UL 489Listed ノーヒューズ遮断器 NF630-SWU/HWU 仕様変更のお知らせ

(1)対象機種
UL 489Listed ノーヒューズ遮断器 NF630-SWU, NF630-HWU

扱	A	日付	2023 年 3 月	件名	UL 489Listed NF630-SWU/HWU
整理番号	山-1570-A		三菱電機(株)福山製作所		ノーヒューズ遮断器仕様変更のお知らせ

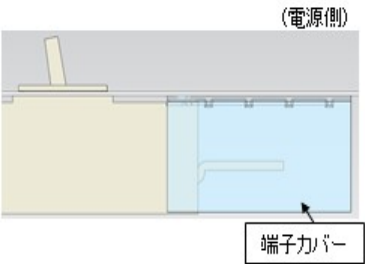
変更前	変更後
(1)同梱の絶縁板サイズ変更  (2)絶縁方法 (A)絶縁板をご使用になる場合  ※図はバー端子付の場合	(1)同梱の絶縁板サイズ変更  ※カタログ・外形寸法図・取扱要領書も同様に見直します。 (2)絶縁方法 (A)絶縁板をご使用になる場合  取付位置を電源側へ25mm 変更 (本改訂版にて追記)

端子カバーやその他の絶縁処理を施していない場合の遮断性能向上による UL 認証維持のため。
